URZĄD MIEJSKI W RZEPINIE

RGKŚI.271.7.2024.AP

Odpowiedzi na pytania nr 1 dot. Specyfikacji Warunków Zamówienia

Niniejszym informuję, że w postępowaniu o udzielenie zamówienia publicznego pn.: „Rzepińskie Centrum Sportowe – II etap” od kilku Wykonawców wpłynęły następujące zapytania:

Poniżej fragment PZT z zaznaczeniem boiska, którego dotyczy zapytanie:

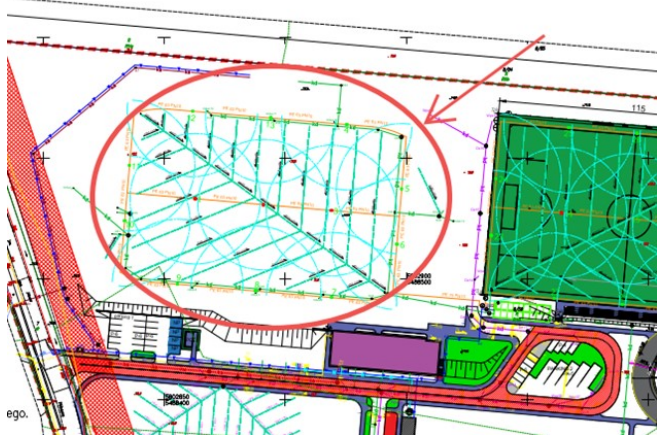
Prosimy o potwierdzenie, że wykonanie boiska znajdującego się w północno-zachodniej części inwestycji jest poza zakresem zamówienia i nie trzeba go uwzględniać w wycenie.

Oznaczone boisko do realizacji w III etapie inwestycji – nie jest realizowane w ramach tego zamówienia. Zamówienie obejmuje boisko oznaczone w II etapie inwestycji . Instalacje oznaczono w celu wykonania prawidłowego zasilania układów nawadniających i odwadniających realizowanych w późniejszych etapach inwestycji.
